ÉTUDE D'IMPACT SUR L'ENVIRONNEMENT

PROJET D'IMPLANTATION D'UN LIEU D'ENFOUISSEMENT TECHNIQUE

RÉPONSES AUX QUESTIONS POSÉES LORS DE
L'AUDIENCE PUBLIQUE (5 ET 6 SEPTEMBRE 2007)

COMPLÉMENT D'INFORMATION NO.1

Figure 2.36

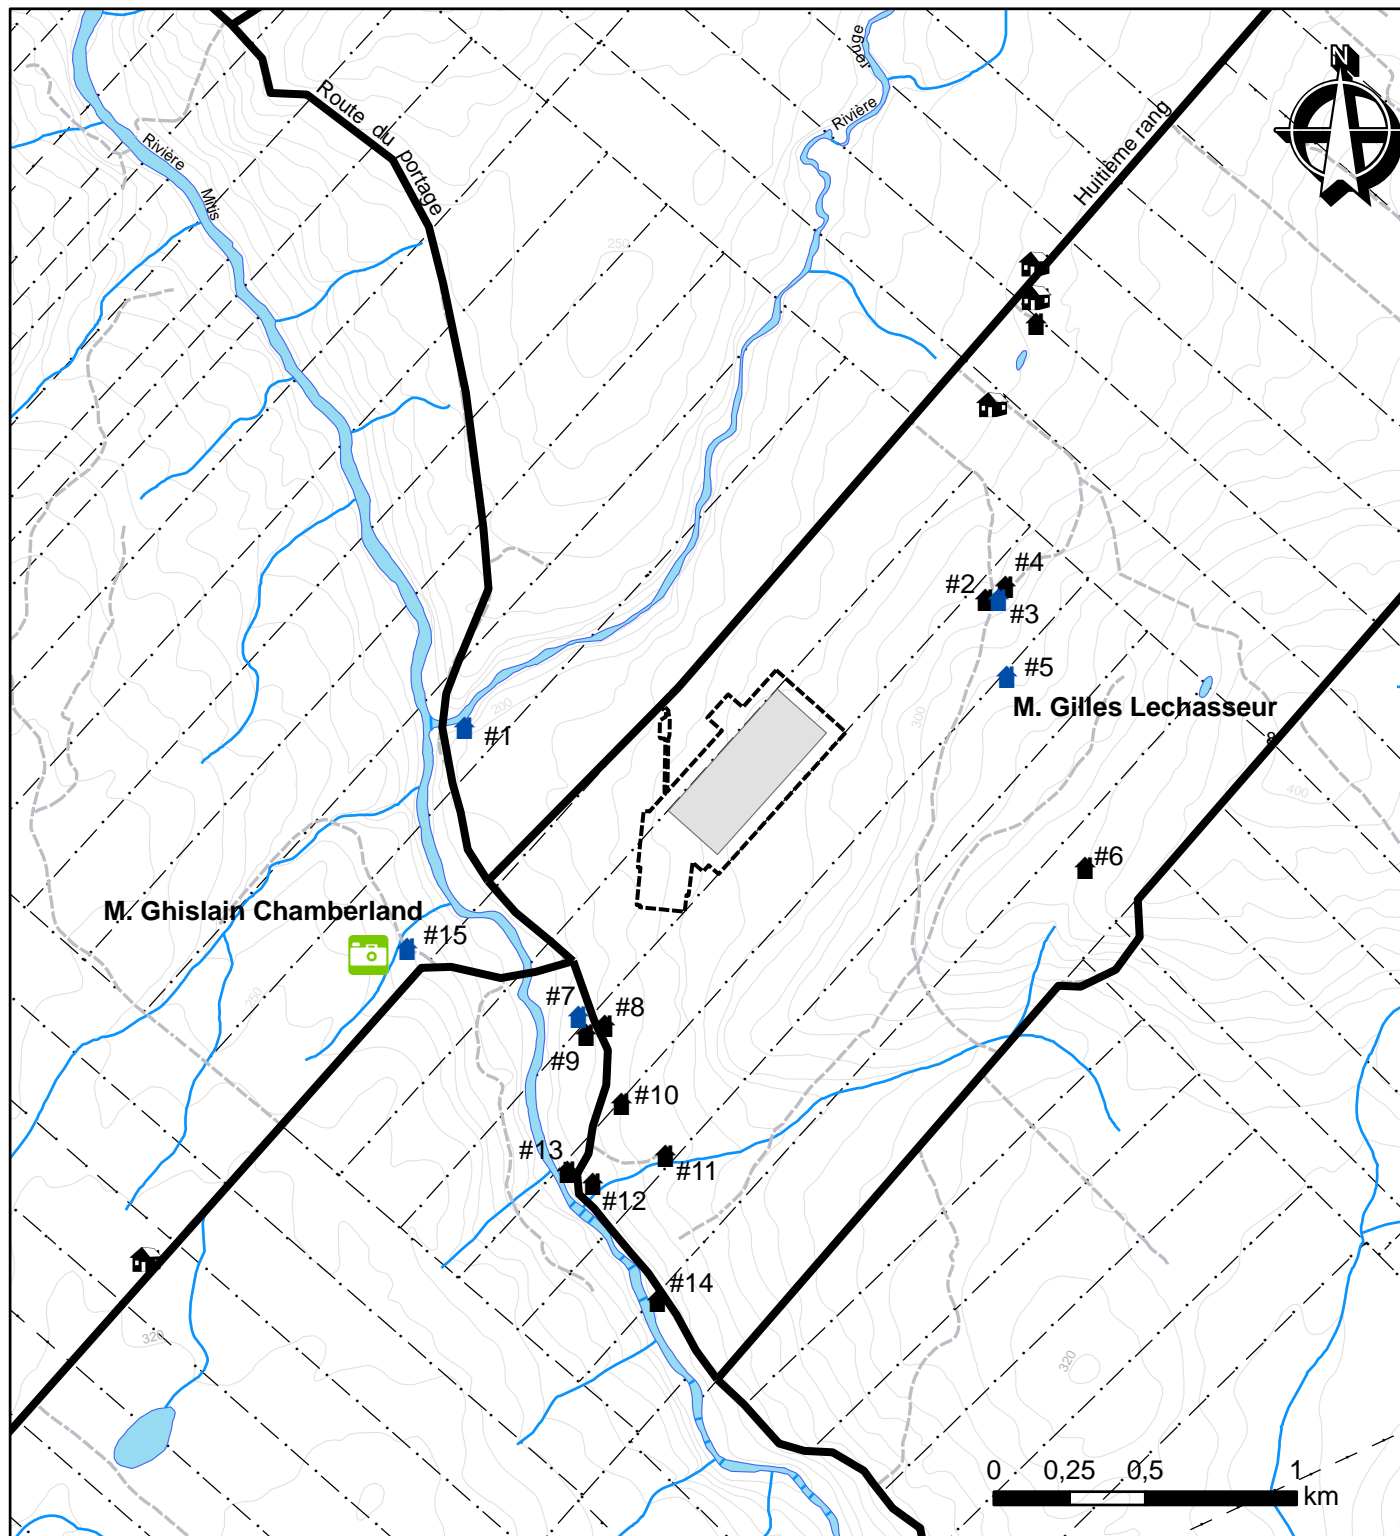
Qc-9:

Sera-t-il possible d'apercevoir le site et les opérations d'enfouissement à partir du chalet de Monsieur Ghislain Chamberland situé au sud-ouest du site ?

Qc-10:

Quel sera l'impact sonore du site sur les chalets identifiés à proximité au cours des différentes phases du projet ?

Des photographies ont été prises à partir du chalet de Monsieur Ghislain Chamberland en direction du futur LET. L'une d'entre elles est présentée à la figure 2.42, tandis que la localisation du chalet de M. Chamberland par rapport au site est présentée sur la figure 2.36 ci-jointe. Cette prise de vue démontre que la végétation haute bloque l'accès visuel au site. Il n'est donc pas possible d'observer le LET à partir de ce point d'observation.

La localisation initiale des chalets identifiés à la figure 2.35 du volume 1 – Rapport principal de l'étude d'impact, provenait d'une compilation du schéma d'aménagement et de visites du secteur. Ce portrait a été complété et est reproduit à la figure 2.36 ci-jointe.

Le tableau 1 présente donc le niveau sonore attendu à ces chalets en fonction de la modélisation du climat sonore projeté sur le site durant les différentes phases du projet. Tel que mentionné, la figure 2.36 localise les chalets identifiés au nombre de quinze (15).
